Opinión Técnica de la modificación del Anexo 1 del Título de la Asignación

A-0308-2M-Campo Sihil

Mayo 2023

Análisis técnico de la solicitud (Superficie y Profundidad)

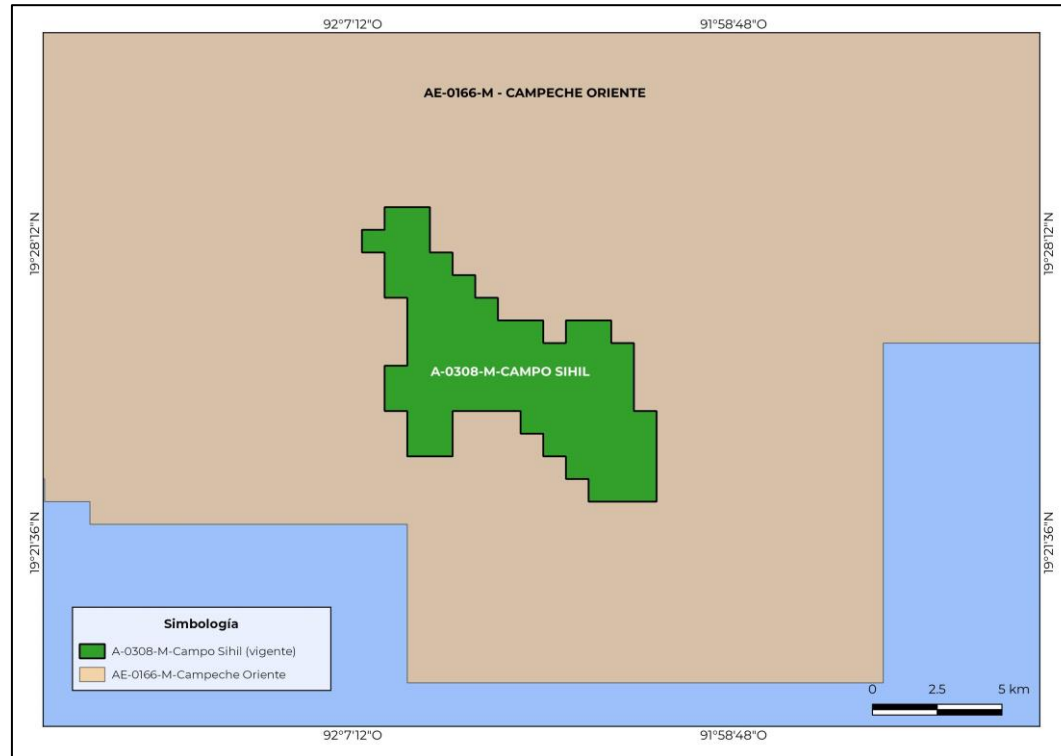
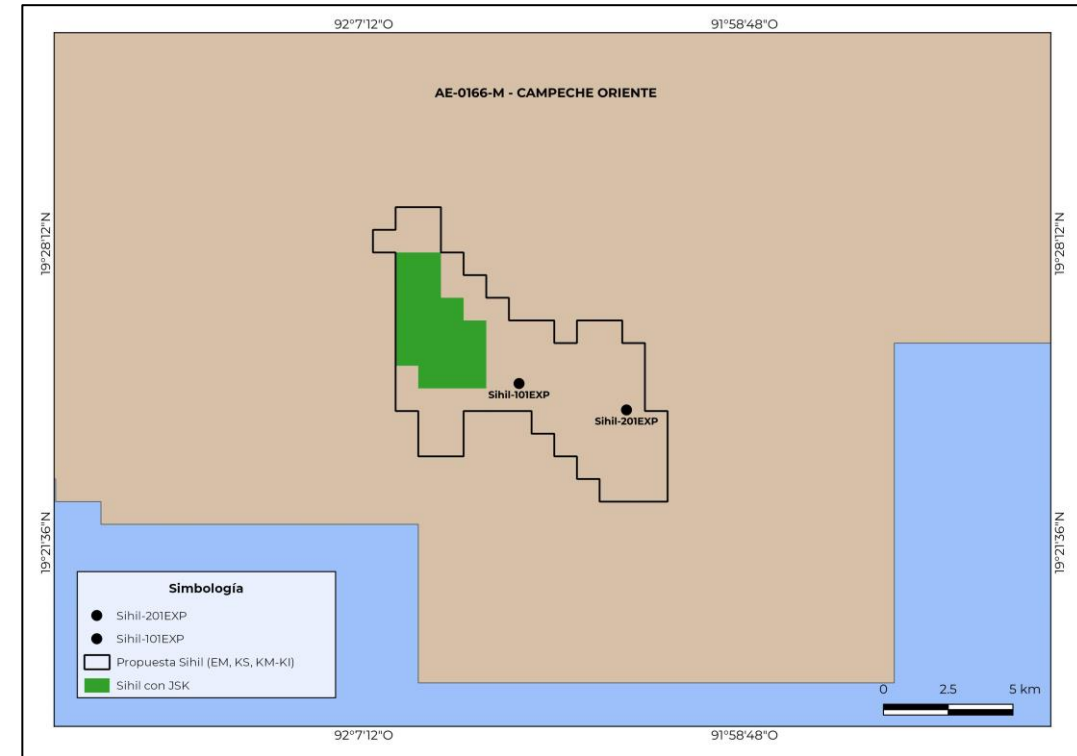
El objetivo de la propuesta de modificación del área y profundidad del Anexo 1 de Sihil es el siguiente:

- Que la reserva en el Jurásico Superior Kimmeridgiano quede contenida en el polígono de Sihil
- Que pueda llevarse a cabo la perforación de las localizaciones Sihil-101EXP y Sihil-201EXP

Del análisis efectuado en la Comisión, la propuesta de Modificación al Anexo 1 del Título de la Asignación A-0308-2M-Campo Sihil (en sus apartados Superficie y Profundidad) resulta técnicamente viable, por las siguientes consideraciones:

- ✓ La reserva identificada por el Asignatario queda contenida dentro de la propuesta de modificación de la Asignación A-0308-2M-Campo Sihil, sin un impacto en el Plan de Desarrollo para la Extracción vigente.
- ✓ No existe impacto en el Plan de Exploración de la Asignación AE-0166-M-Campeche Oriente.

Derivado del análisis presentado, se propone la Opinión Técnica en **sentido favorable** con respecto de la **modificación del Anexo 1 Ubicación y Área** del Título de la Asignación A-0308-2M-Campo Sihil, presentado por la Secretaría de Energía.
